**Modulo per la presentazione delle osservazioni per i piani/programmi/progetti sottoposti a procedimenti di valutazione ambientale di competenza statale**

**ID: Codice procedura .....13034**

**“Progetto di un nuovo parco eolico, denominato “Energia Sorano”, costituito da n.8 aerogeneratori, ciascuno di potenza nominale pari a 6,2 MW, per una potenza complessiva di 43,4 MW da realizzarsi nel comune di Sorano (GR) e relative opere di connessione”**

## TESTO DELLE OSSERVAZIONI

**Immagine 1. Cumulo di una parte di impianti eolici, fotovoltaici e geotermici industriali in progettazione ed esistenti intorno all'eolico industriale “Energia Sorano”.**

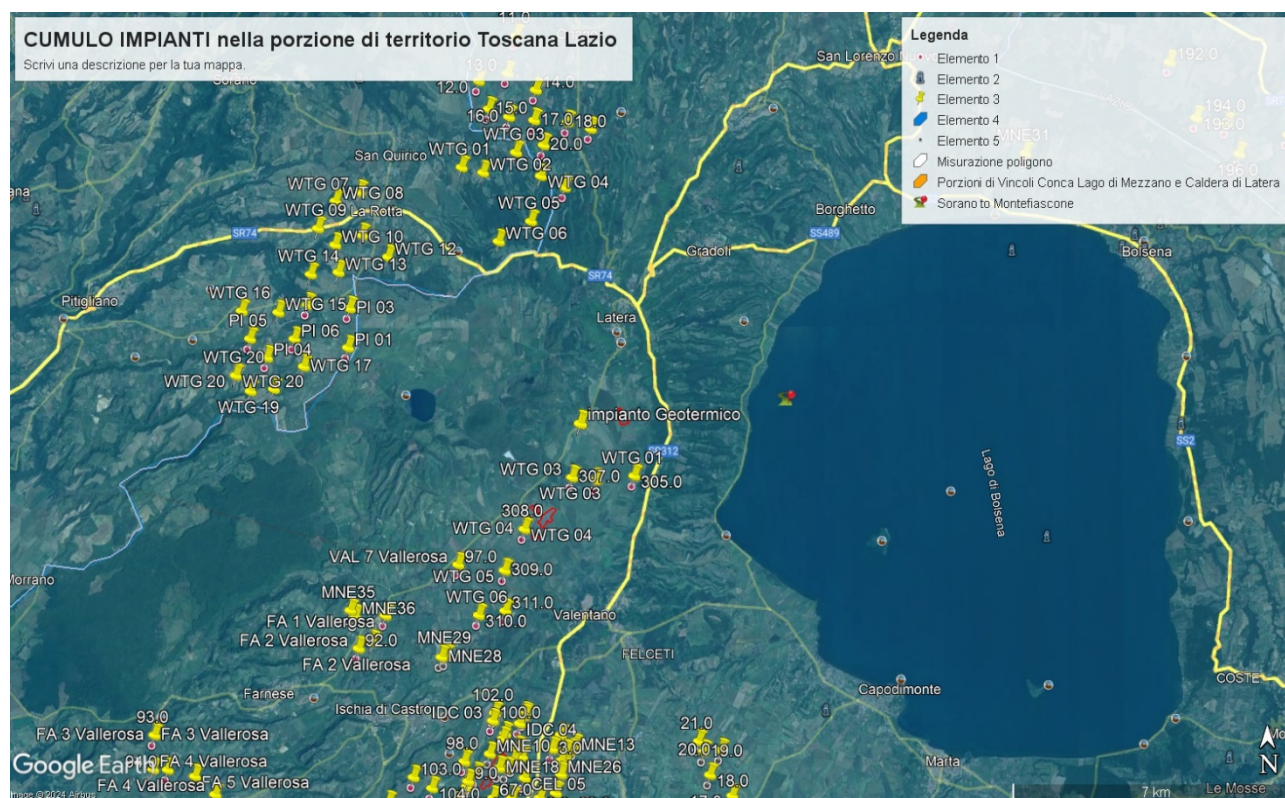
quelli sui Beni Culturali, Paesaggistici, Naturalistici e Culturali, ecc. Viene detto che la valutazione dell'impatto visivo dovrà essere effettuata tenendo conto "degli **elementi caratterizzanti e qualificanti il paesaggio**, effettuata alle **diverse scale di studio (vasta, intermedia e di dettaglio...**". Le analisi debbono non solo definire l'area di visibilità dell'impianto eolico industriale, **ma anche il modo in cui l'impianto viene percepito all'interno del bacino visivo**. Le analisi visive debbono inoltre tener in opportuna considerazione **gli effetti cumulativi derivanti dalla compresenza di più impianti**". Nella Relazione Paesaggistica e nello Studio di Impatto Ambientale prodotte dalla proponente non vengono nemmeno citati gli impianti eolici in progetto al MASE, del territorio di Pitigliano "Pian di Morrano-La Rotta" del Gruppo *Visconti-Pitigliano s.r.l.* con 14 aerogeneratori e potenza di 72,6 MW) e soprattutto non viene citato un altro impianto eolico industriale denominato "***Pitigliano***" e ubicato nei comuni di ***Pitigliano (GR) e Sorano (GR) costituito da 20 (venti) aerogeneratori di potenza nominale 7,0 MW per un totale di 140,0 MW*** di cui **otto aerogeneratori ricadono nel territorio del Comune di Sorano**. Ad oggi nei territori di Pitigliano, Sorano e in quello limitrofo potenzialmente potrebbero essere insediati 40 aerogeneratori alti 200 metri e larghi 170. Oltre a questi sul territorio della "Città del Tufo" (Sorano, Sovana e Pitigliano) e in particolare su Sorano impatterebbe anche l'impianto eolico "Montarzo" di Onano con 13 aerogeneratori con le dimensioni ricordate, l'altro eolico industriale nel territorio di Valentano con sette aerogeneratori (stesse dimensioni), gli impianti di Farnese con un minieolico di 3 Torri alte 60 metri già installate in località Poggio del Crognolo e l'impianto eolico industriale "Vallerosa" (7 aerogeneratori alti 200 metri e larghi 158 metri) in procedura VIA presso la Regione Lazio.. Quindi è stata effettuata una valutazione del potenziale impatto visivo e cumulativo non veritiera a dispetto di quanto affermato dalla proponente che sostiene di aver preso in considerazione uno spazio di 10,3 km

Nella Parte IV delle Linee guida citate al punto 16.1, nello stabilire i requisiti per la valutazione positiva dei progetti nel procedimento di VIA si parla di individuazione delle aree idonee per l'insediamento degli impianti tenendo conto di aree degradate da attività antropiche pregresse o in atto (brownfield) tra cui siti industriali, cave, discariche, siti contaminati. Stessa raccomandazione viene ribadita anche nell'art.20 del D.Lgs n. 199/2021. Ma appare inascoltata dalla proponente che sostiene che il suo impianto industriale non è incompatibile con il territorio nonostante le numerose incompatibilità paesaggistiche, culturali, economiche e naturalistiche.

# Analisi delle Pale Eoliche in Progetto ed Esistenti

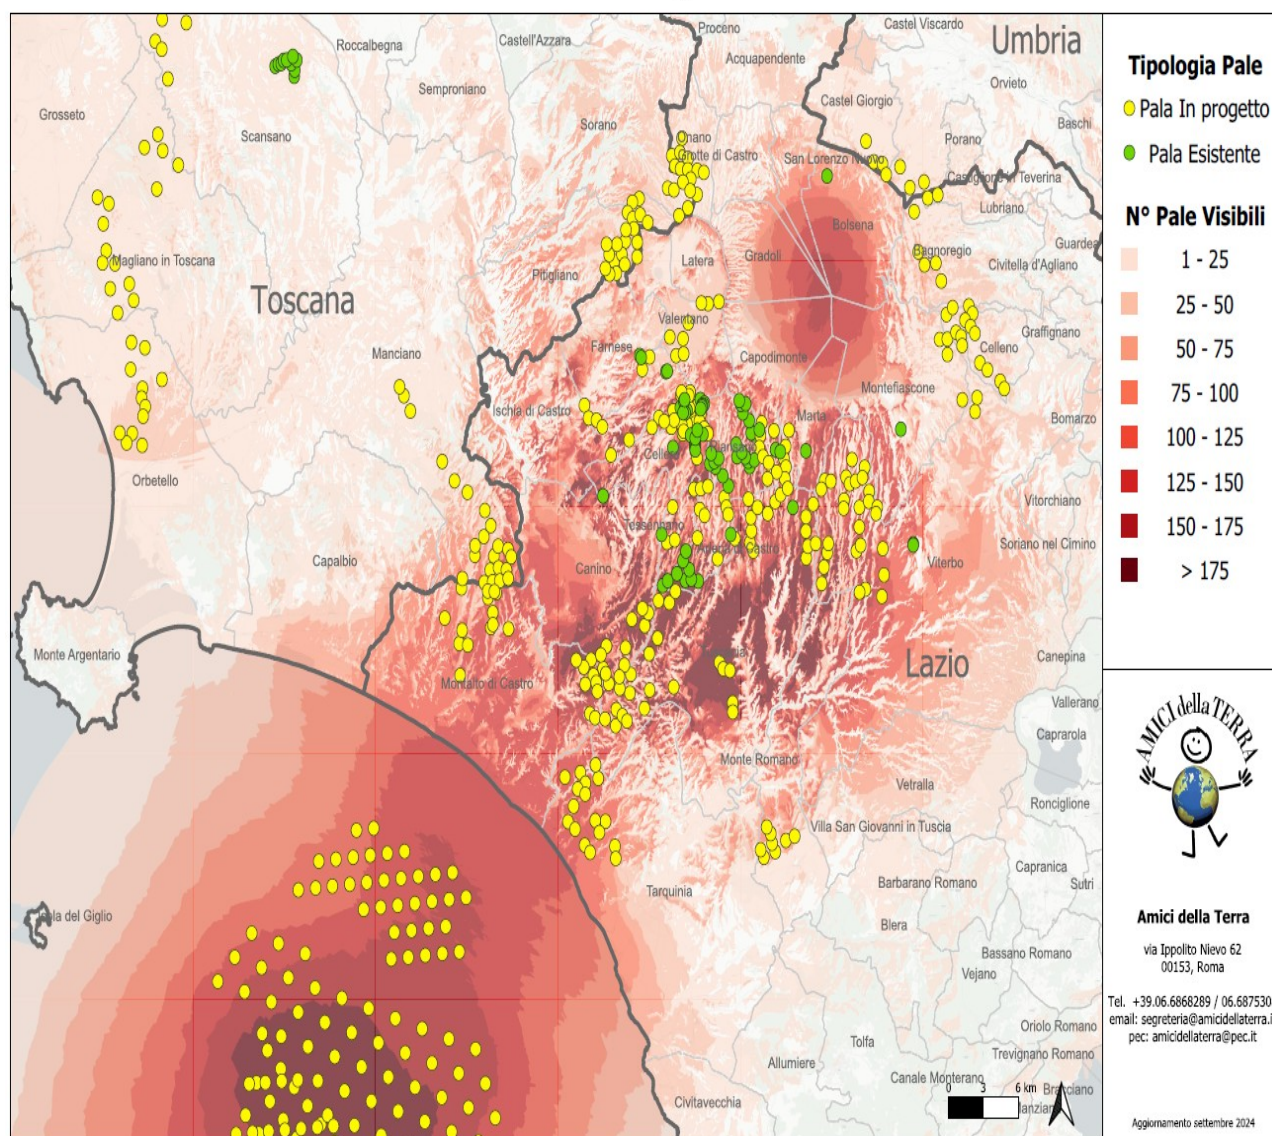
Come si è accennato per l’inserimento corretto dell’impianto eolico all’interno del territorio e del paesaggio “le analisi visive debbono inoltre tener in opportuna considerazione **gli effetti cumulativi derivanti dalla compresenza di più impianti**”. Riguardo al cumulo degli impianti FER, le mappe prodotte dalla proponente riguardano, come già evidenziato, soltanto una parte molto piccola degli impianti FER dell’area intermedia e vasta e in particolare di quelli eolici che contribuiscono a creare un notevole cumulo e la saturazione del territorio tosco laziale. Riguardo al cumulo dei soli impianti eolici si riportano le mappe sul cumulo degli impianti eolici tra Toscana e Lazio e quella della loro intervisibilità elaborate dall’Associazione nazionale “Amici della Terra”. L’impianto eolico Energia Sorano non compare nelle mappe che sono in corso di aggiornamento. Ma sono ben visibili sia il cumulo degli impianti eolici nella

prima mappa e la loro intervisibilità nel territorio nella seconda. Tenendo conto dell'altitudine dell'impianto eolico Energia Sorano è facile immaginare quale sarà l'impatto paesaggistico di aerogeneratori alti 200 e larghi 162 metri.

In questa elaborazione sono visibili **621** pale, di cui **540** in progetto e **79** esistenti. Del totale, **7** ricadono in Umbria, **92** in Toscana e **522** nel Lazio.

Se agli impianti eolici rappresentati qui sopra che non comprendono sia l'impianto eolico Pitigliano di 20 pale e le altre 14 pale del progetto eolico Pian di Morrano – La Rotta e neanche gli 8 aerogeneratori di “Energia Sorano” ad essi si aggiungono le migliaia di ettari (7000 fin’ora) di territorio occupato dagli impianti fotovoltaici e agrivoltaici e dalle altre tipologie di impianti, appare chiaro il numero spropositato degli impianti FER nella bassa toscana e nella Tuscia.

**Cartografia della Rete Ecologica Natura 2000 tratta dall' "Ambito 20 Bassa Maremma e ripiani tufacei" del PIT Toscana.**

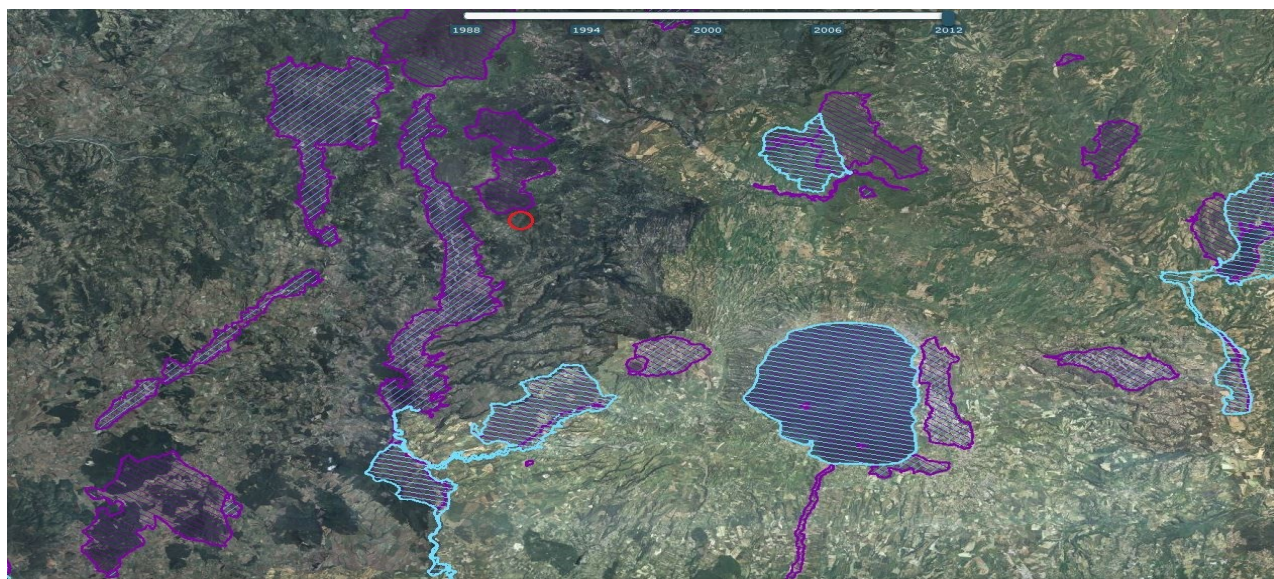
Dalla cartografia estratta dal PIT della Regione Toscana, Ambito 20 “Bassa Maremma e ripiani tufacei” riprodotta nella pagine seguente, si evince chiaramente che l’impianto eolico Energia Sorano è fortemente impattante sulla Rete Ecologica europea “Natura 2000” senza contare che oltre ai siti e ai corridoi ecologici regionali si verrebbe a trovare anche ad interferire pesantemente con la direttrice di connettività ecologica interregionale che vede interessate le ZPS nonchè IBA di Selva del Lamone e Monti di Castro e il Lago di Bolsena, la Zps Caldera di Latera ed altri. Impatti che verrebbero aumentati dalla notevole taglia degli aerogeneratori progettati inoltre ad un’altitudine di 830-950 metri.

Si riscontrano infatti distanze veramente ridotte, in alcuni casi di qualche centinaio di metri dalle zone di protezione, per cui appare veramente impropria e tendenziosa l'affermazione che si ritrova costantemente nello studio secondo cui *non esisterebbero interferenze dirette con Siti Natura 2000* sulla base della semplicistica constatazione che il progetto è formalmente esterno a tali siti.

spostamento degli uccelli, che nello studio non vengono presi in considerazione, anzi, addirittura nemmeno citati. (La mappa del PIT toscana riportata all’inizio di questa Osservazione illustra le varie connessioni ecologiche tra i diversi siti regionali e interregionali)

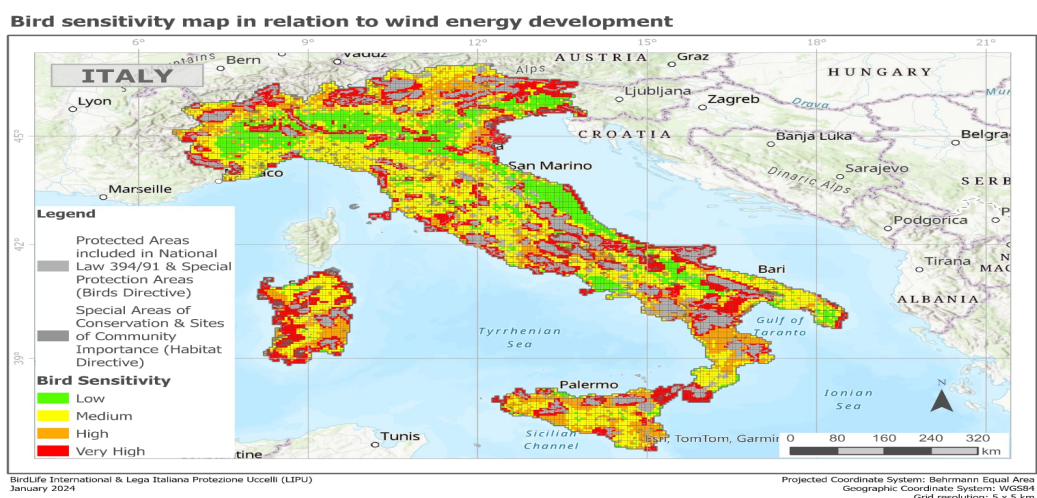
La mappa elaborata dalla LIPU di cui si riproduce anche un particolare è a ulteriore autorevole riprova che l'assenza di interferenze con i siti della Rete Natura 2000 sostenuta dalla proponente è profondamente errata. Infatti dal particolare della mappa, riportato qui sotto, se confrontato con i colori della legenda della mappa completa si evince facilmente che la zona in cui si verrebbe ad insediare l'impianto industriale è a media (giallo), alta (arancione) e veramente alta sensibilità (rosso) per l'avifauna.

Il cerchio blu nell'immagine indica la zona in cui ricadrebbe l'impianto eolico industriale "Energia Sorano".

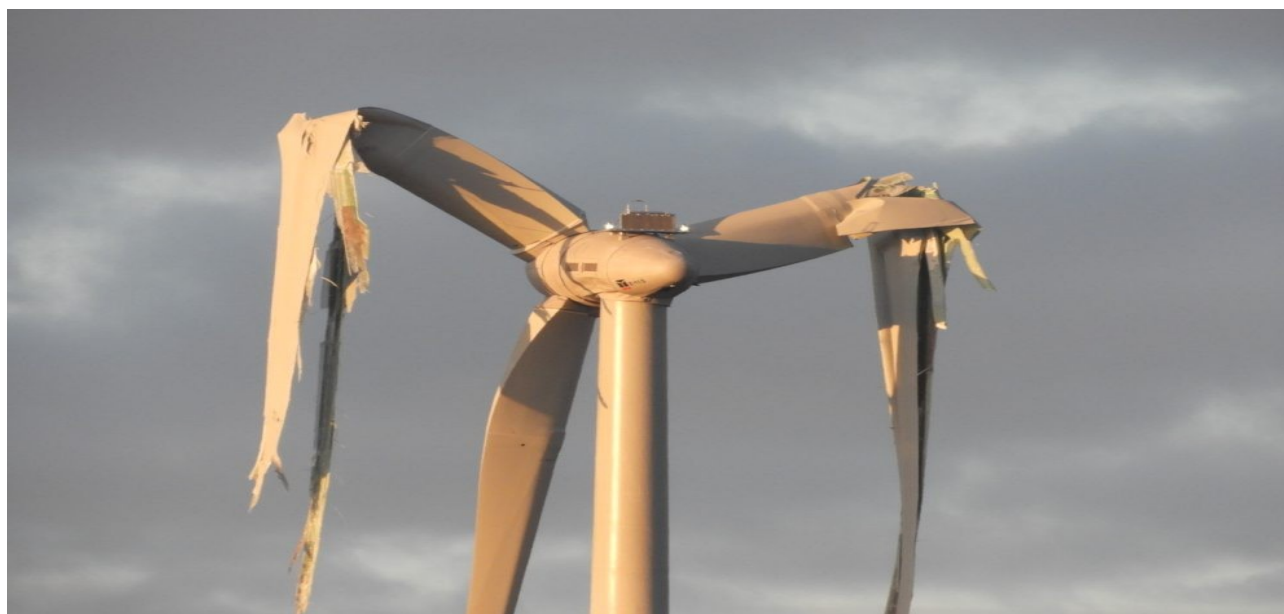
Dalla lettura del documento **Allegato E: Relazione di calcolo della gittata massima in caso di rottura accidentale** presentato dalla proponente si evince la sua incompletezza, infatti viene preso solo in considerazione il calcolo della massima gittata riguardante la rottura della pala. Non viene fatto cenno né allo staccamento di elementi rotanti, e di caduta della navicella come già avvenuto in altri casi e tantomeno viene citato il ribaltamento della torre eolica. Vengono anche ignorati i danni e le conseguenti rotture da elettrocuzione.

A pag 22 viene affermato: *"Sulla base dei calcoli riportati al §6, la distanza massima raggiungibile dagli elementi rotanti, in caso di distacco accidentale*

*dagli aerogeneratori in progetto nelle condizioni ambientali considerate, è risultata pari a 225 m nel caso di considerazione della velocità di vento media della zona di Sorano e 242 m nel caso di considerazione della velocità massima per il funzionamento del generatore.”*

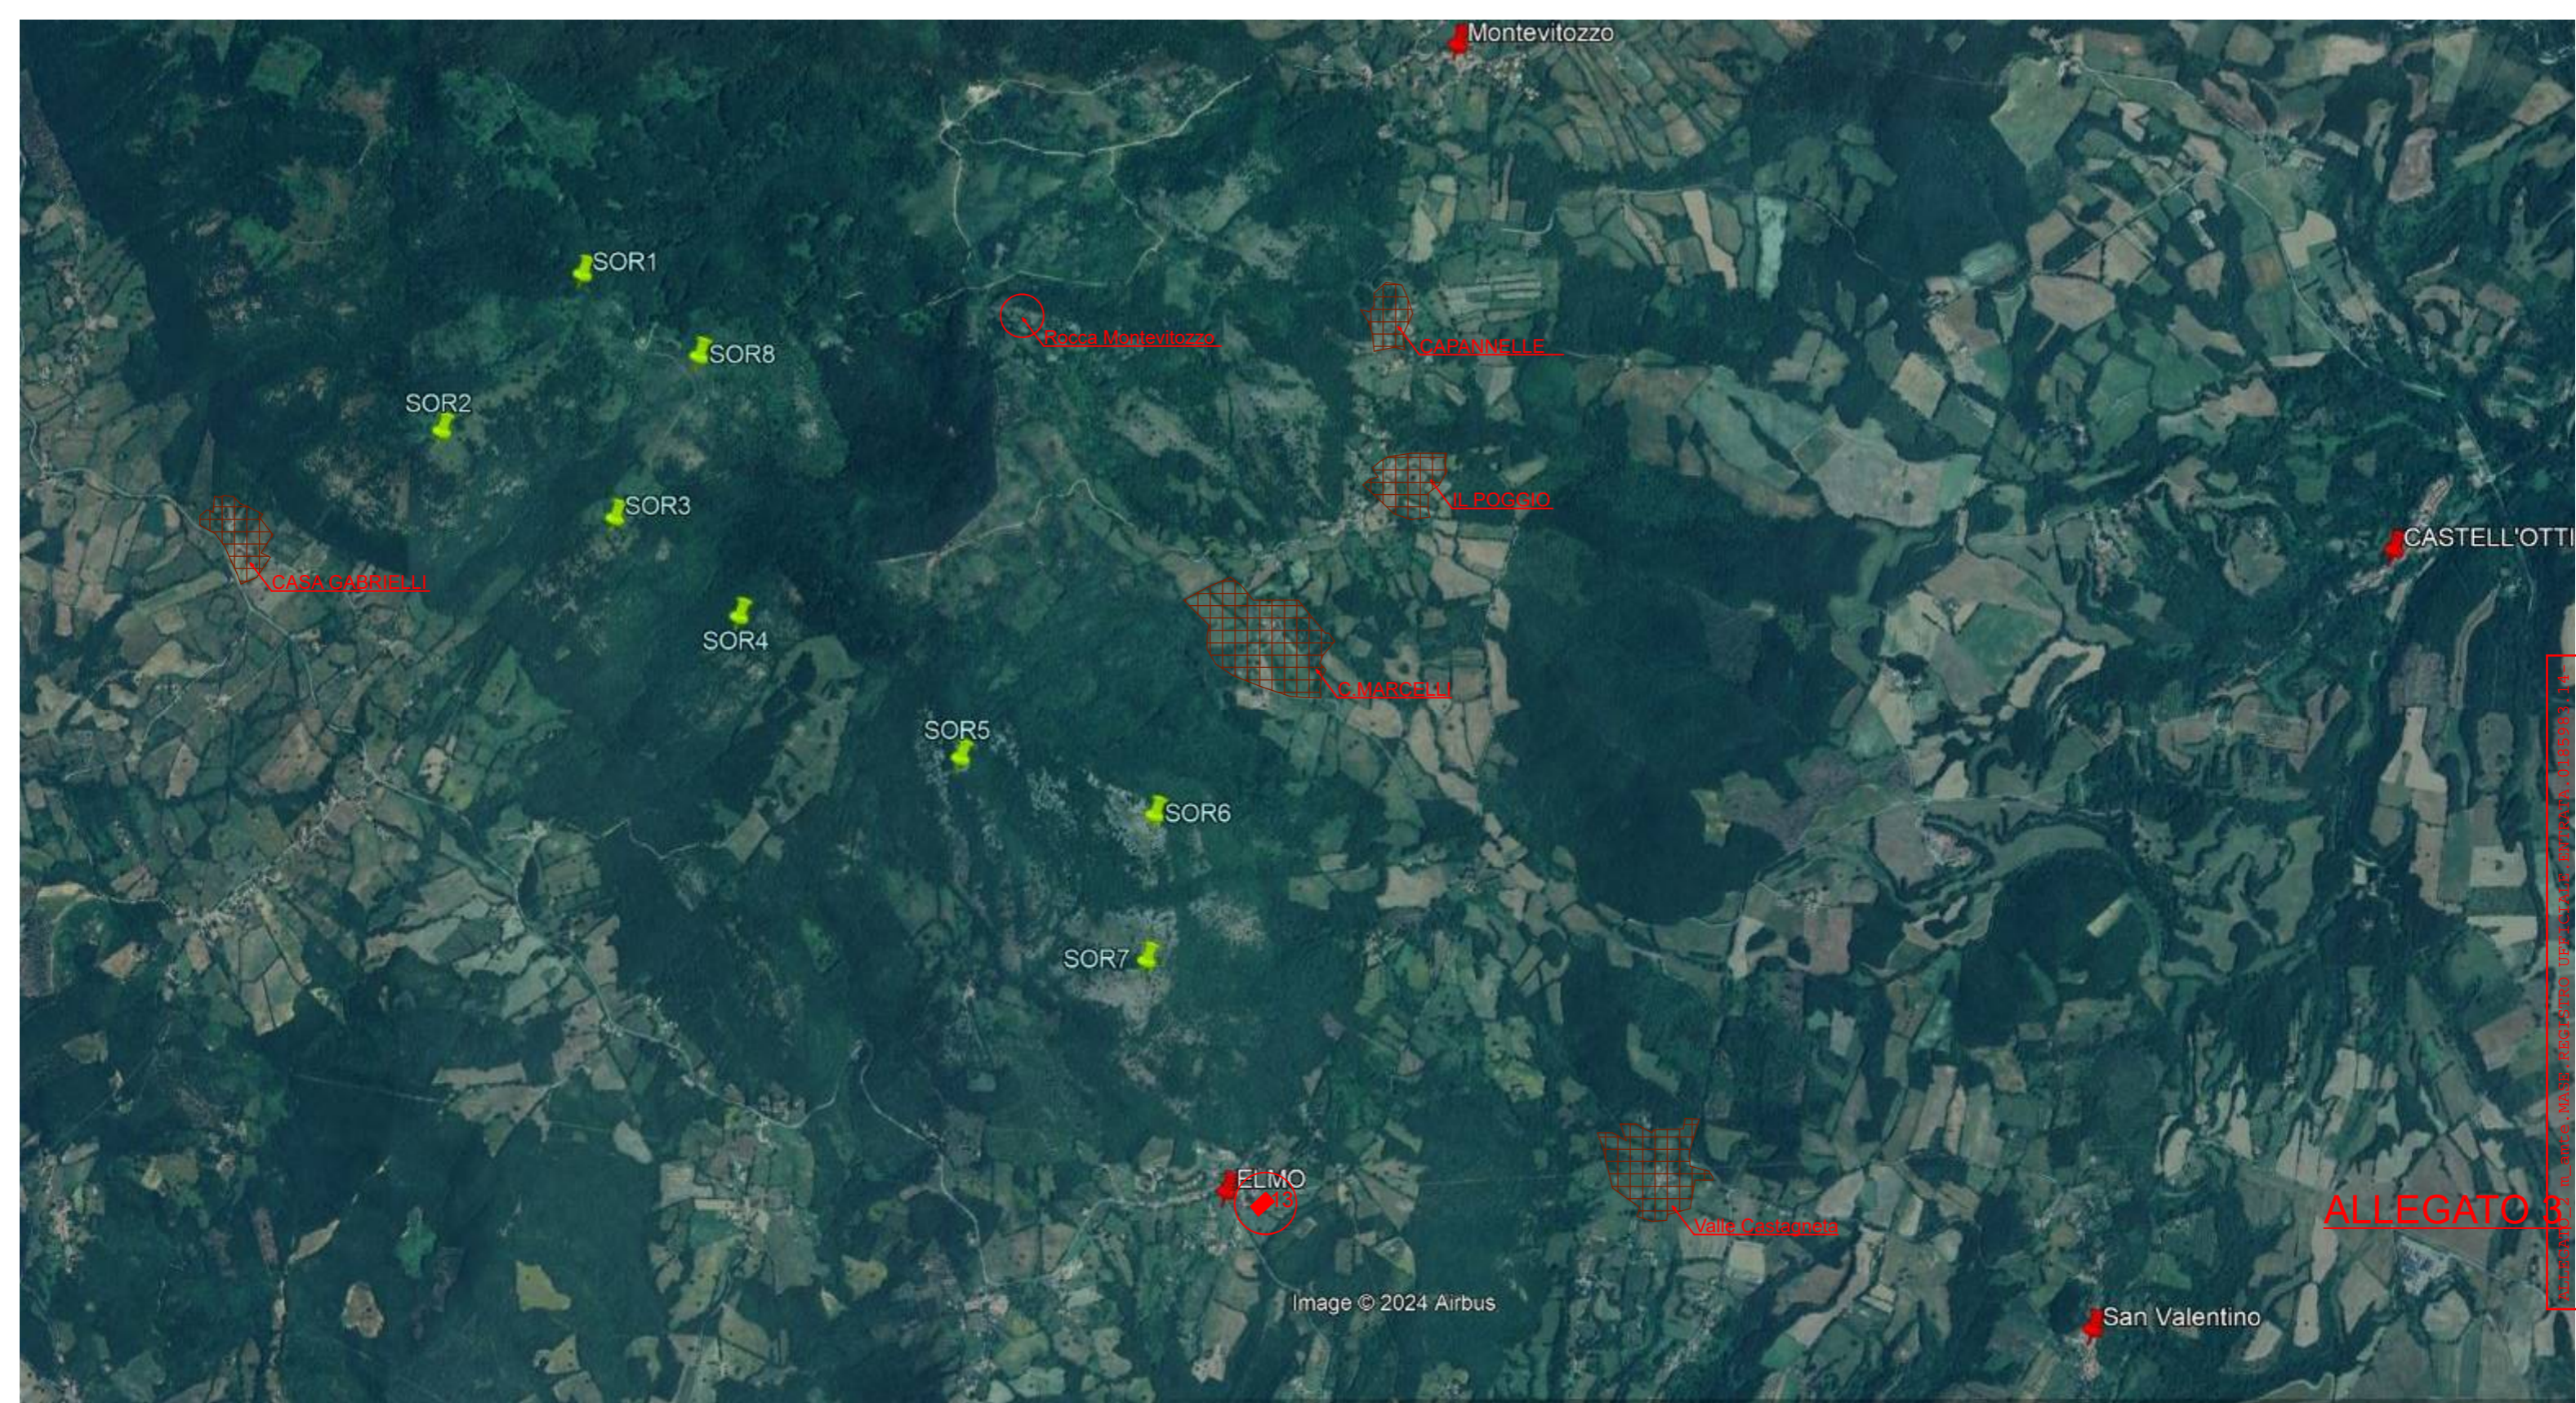
Il progetto insiste su un'area vincolata dal 1923 per protezione idrogeologica, con rischi legati a interventi sul terreno come disboscamenti e scavi.

Gran parte delle opere in progetto cade in area riconosciuta a protezione idrogeologica sin dall'R.D. 3267 del 1923, confermata come area boscata nel 2016 e con DCR 93/2018 con conseguente vincolo idrogeologico. Il Vincolo idrogeologico sottopone a tutela le aree territoriali che per effetto di interventi quali, ad esempio, disboscamenti o movimenti di terreno, scavi per plinti, allargamenti dei tratturi possono, con danno pubblico subire denudazioni, perdere la stabilità o turbare il regime delle acque).

Si vuole inoltre evidenziare che l'area è ricca di doline puntuali e areali (dati cartografia Geoscopio) che potenzialmente possono costituire un rischio per la sicurezza del cantiere e della struttura quando fosse operativa.
